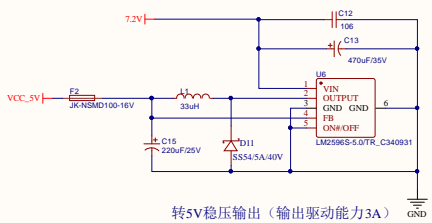
放大倍数有点小，换个更小的电阻试试（240Ω测试比较合适）
